改善箇所説明図

エンジン制御コンピュータ

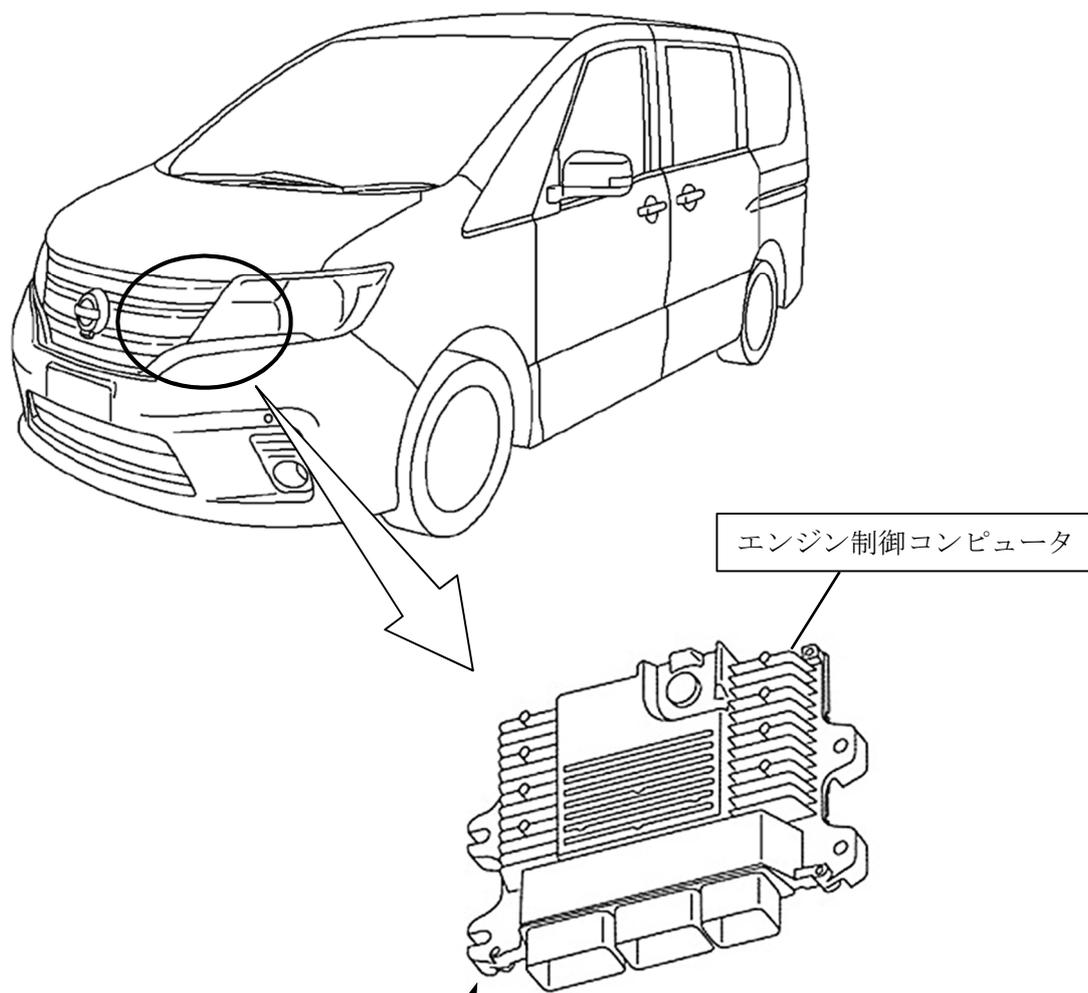
基準不適合発生箇所

アイドリングストップ無車のエンジン制御コンピュータにおいて、プログラムが不適切なため、横滑り防止装置の作動時に、エンジン出力が抑制されない。そのため、ブレーキ制動力調整による制御は行うものの、走行安定性を損なうおそれがある。

改善の内容

全車両、当該エンジン制御コンピュータを対策プログラムに修正する。

識別：銀色のシールをモデルナンバープレートの右横に貼り付ける。
